デマンド監視・制御装置 DM-100CPW 表示追加のお知らせ

デマンド監視・制御装置 DM-100CPW

扱	A	日付	2017年4月	件名	デマンド監視・制御装置 表示追加のお知らせ
整理番号	山-1274		三菱電機(株)福山製作所

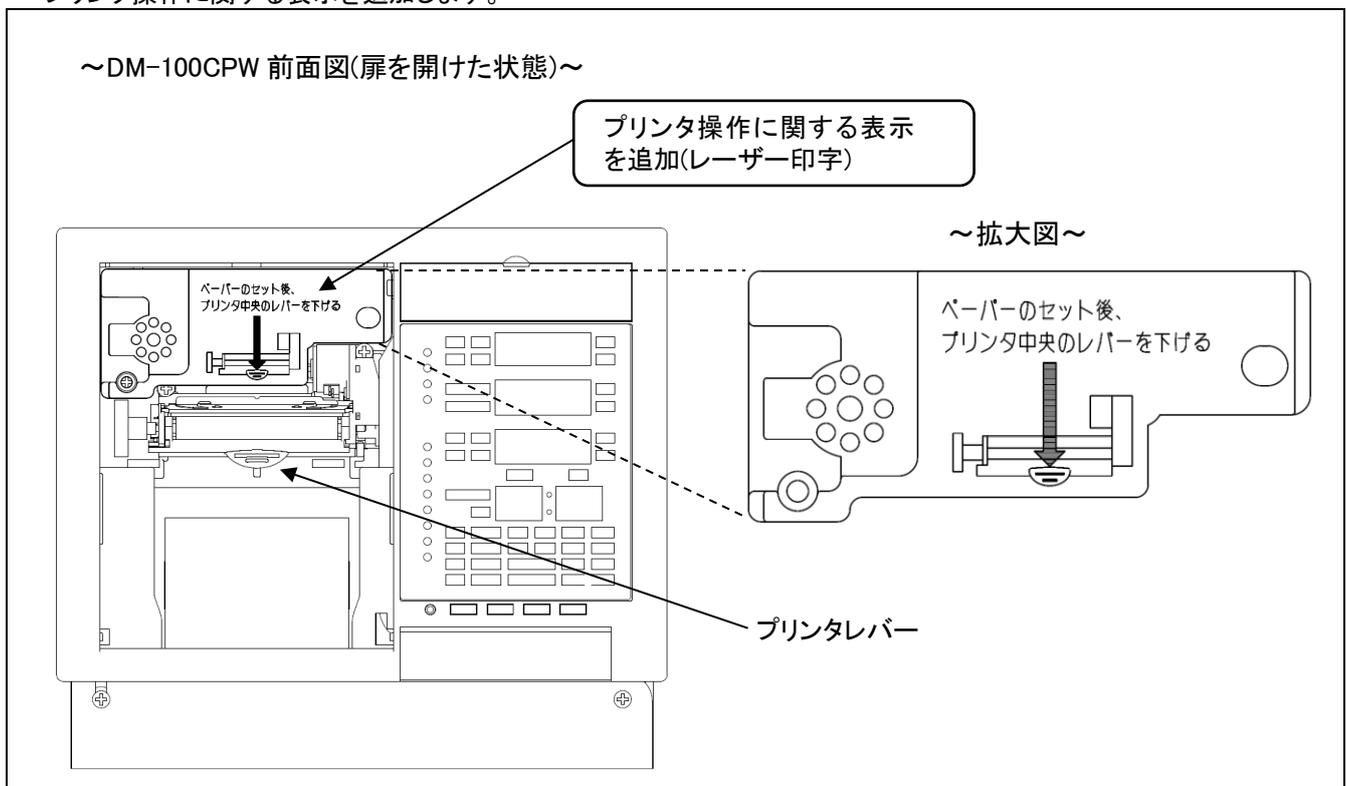
プリンタ操作に関する表示を追加します。

プリンタの感熱紙交換時に、プリンタレバーの下げ忘れによりプリンタが不動作となるため、注意喚起の目的で表示を追加します。

2017年6月生産分より変更します。
